Mission régionale d'autorité environnementale
OCCITANIE

Avis
sur le projet de centrale photovoltaïque au sol au lieu-dit de
l'Escargot à Issel (Aude)

N°Saisine : 2024-012730

Avis émis le 07 mars 2024

Figure 2: Plan de masse du projet (source : dossier)

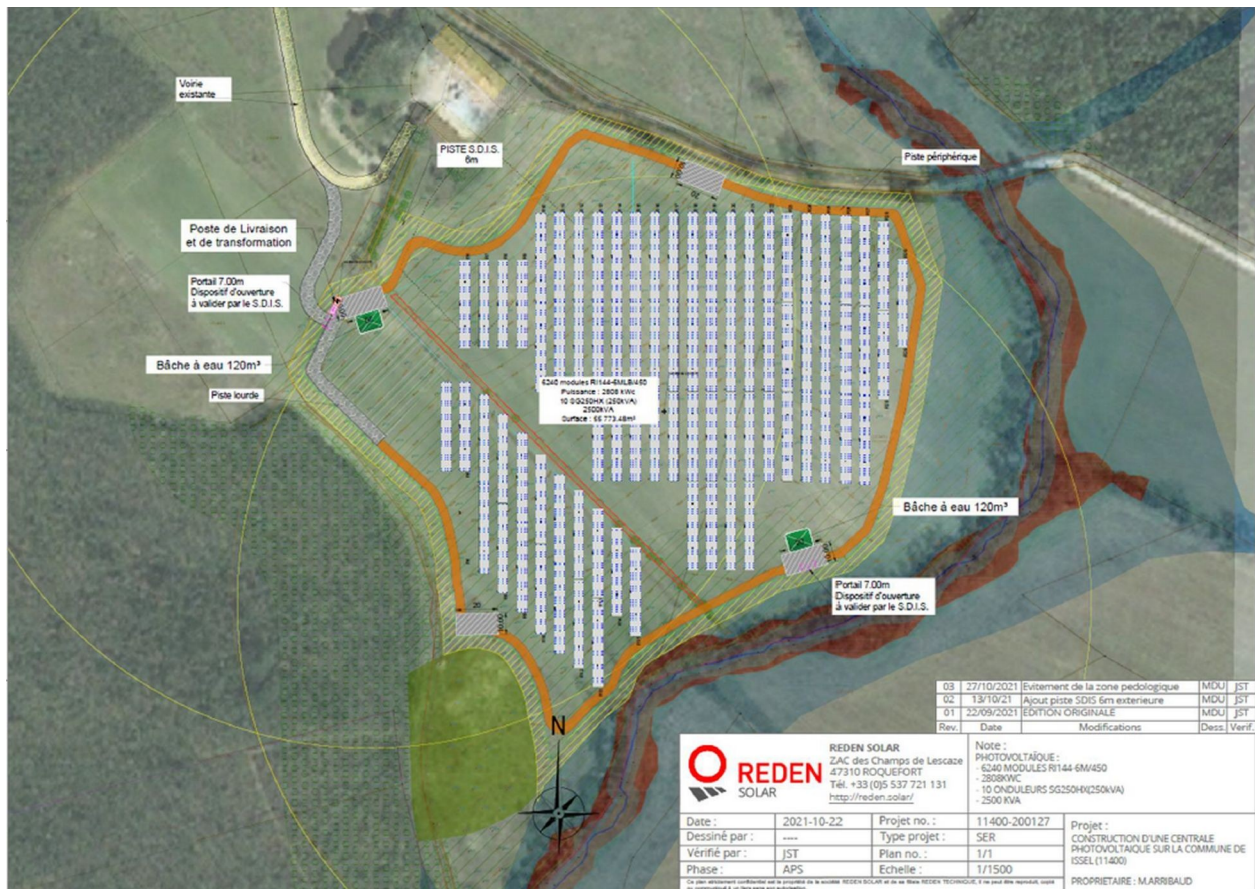
Sur la zone d'implantation du projet, le dossier comporte une analyse de trois variantes d'implantation des panneaux. La variante retenue est le résultat de la prise en compte des recommandations du SDIS et des experts naturalistes et paysagers. Cependant la MRAe relève qu'il n'est pas expliqué la démarche itérative qui a abouti au choix de la variante, l'EI se contente de présenter plusieurs plans de masse avec très peu d'explications.

Par ailleurs, la hauteur envisagée de 36 cm pour les tables semble difficilement compatible avec les mesures d'entretien prévues (ovins).
